工程指示 / 要求簡箋(E.I.)

工程指示編號：EI / 0753 / 19

工程編號：J - 837

工程名稱：觀塘裕民坊

FD中框

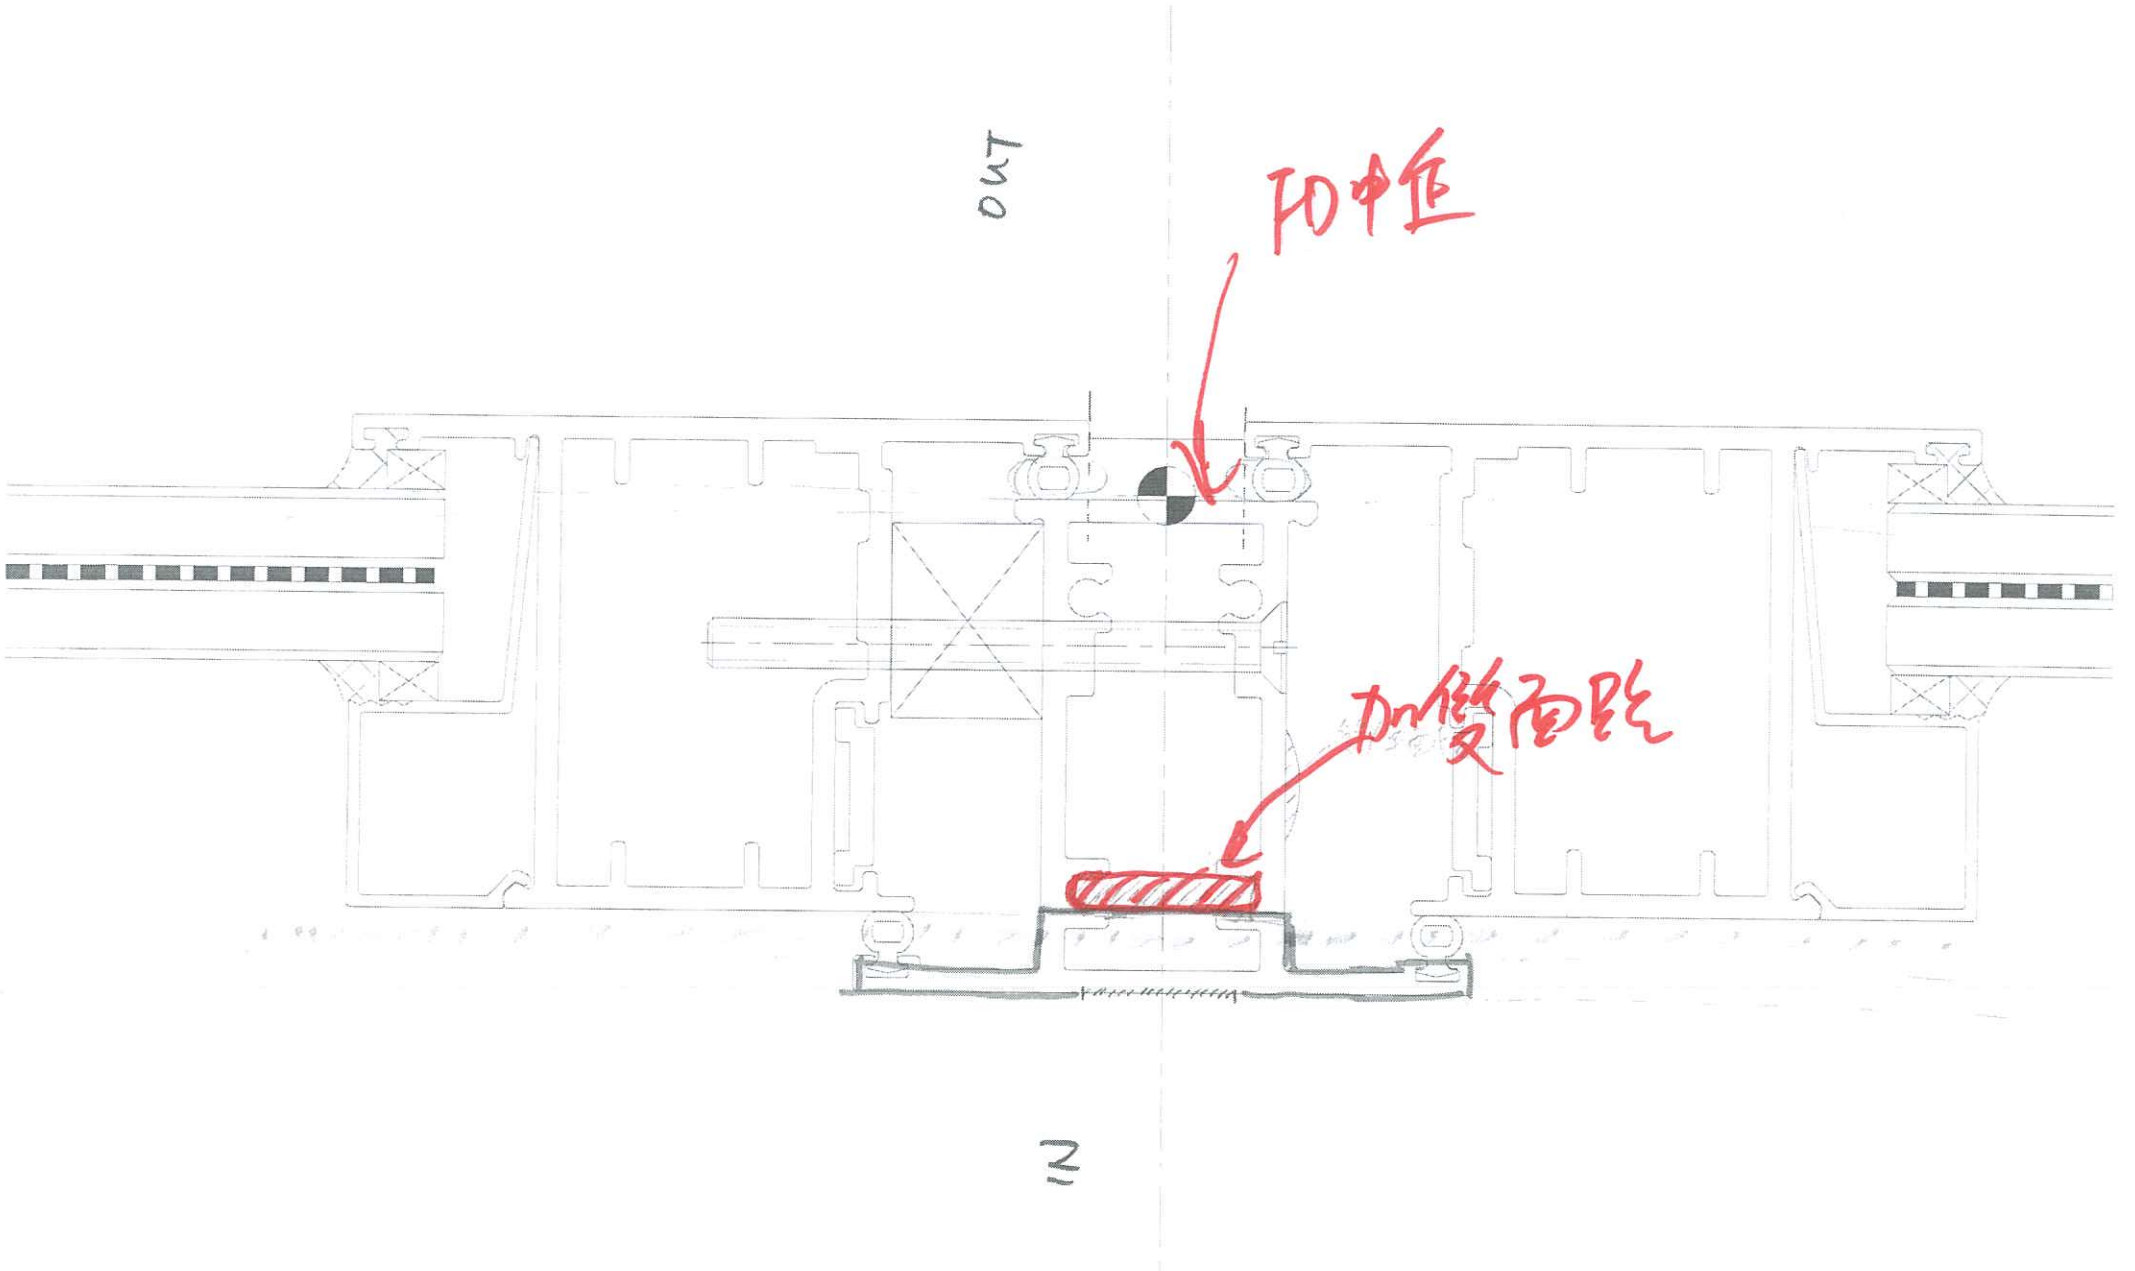
請按附件，雙 FD 門現時有透光情況，容易入水

見光

T2 8N FD門頂中企料避位得開  
太大漏光，OSR担心漏水。

請按附圖位置加上雙面貼

生統: 中企位置需要加上雙面貼

加做面胶
